改善箇所説明図②

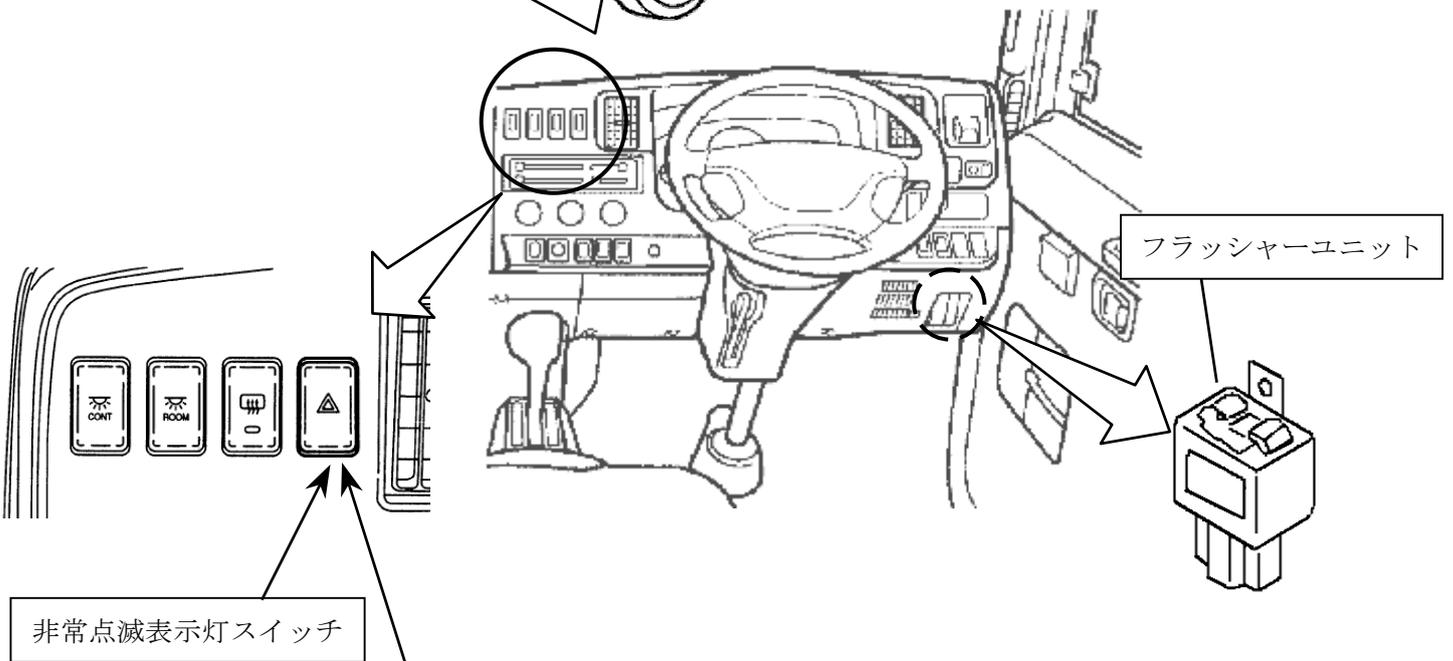
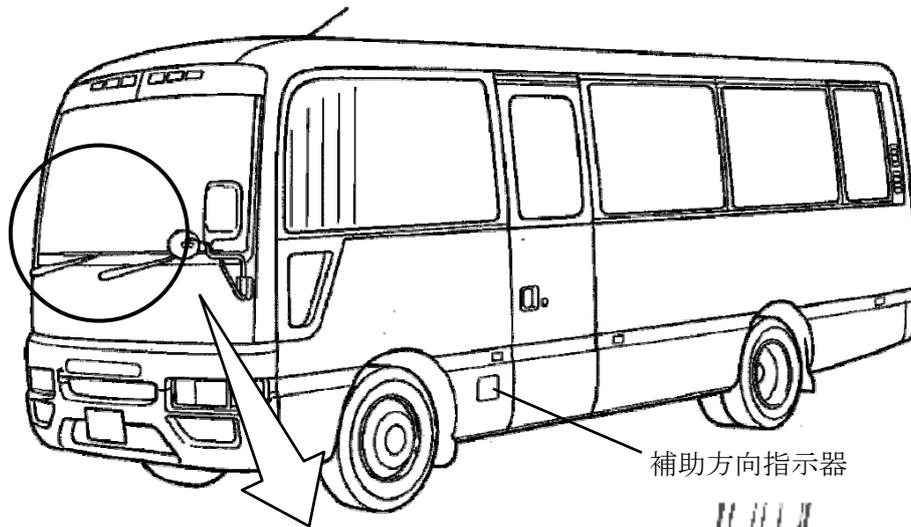
基準不適合発生箇所

側面方向指示器を備えた車両の非常点滅表示灯スイッチにおいて、接点の耐久性が不足しているため、当該スイッチ操作時の通電によりアーク放電が発生し、接点が摩耗するものがあり、最悪の場合、非常点滅表示灯が点灯しないおそれがある。

改善の内容

全車両、当該操作スイッチ、および、フラッシャーユニットを対策品と交換する。

識別：銀色のシールをモデルナンバープレートの右横に貼り付ける。
